Totalrevision Baureglement

Bericht

zur öffentlichen Mitwirkung (13. November – 12. Dezember 2017)

Strassenabstand

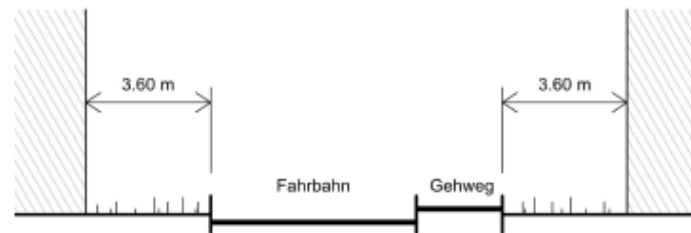
Der Strassenabstand soll immer vom Fahrbahnrand aus gemessen werden und nicht bei einem Gehweg von dessen Hinterkante aus (siehe Abb. A126).

Gemäss kantonalem Strassengesetz wird ab Fahrbahnrand gemessen. Um bei kommunalen Strassen von der Trottoir-Hinterkante messen zu können, bräuchte es eine Regelung im Gemeinde-Baureglement. Bei einem Strassenabstand von 3.60 m und einer Trottoirbreite von 2.00 m würde ein effektiver Abstand eines Neubaus zum Trottoir von nur 1.60 m resultieren. Der Mitwirkende macht indirekt auf die in Seftigen gewachsenen Situationen in den Quartierstrassen aufmerksam. Viele Bauten würden heute diese Anforderung bezüglich Abstand nicht erfüllen. Das ist derzeit insofern kein Problem, da die "Besitzstandgarantie" gilt. Im Falle eines Neubaus oder einer gröberen Anpassung müsste jedoch die bestehende Baute allenfalls massiv angepasst werden. Ob mit einem Versetzen der Baute nach hinten die Sicherheit erhöht würde ist fraglich, da ja vielerorts Tempo 30 gilt und die Sichtperimeter durch die oft geraden Quartierstrassen gut sind.

Fazit: Es soll auch künftig – gemäss dem kantonalen Strassengesetz - ab Fahrbahnrand gemessen und Artikel A126 aus dem Reglementsentswurf gestrichen werden.
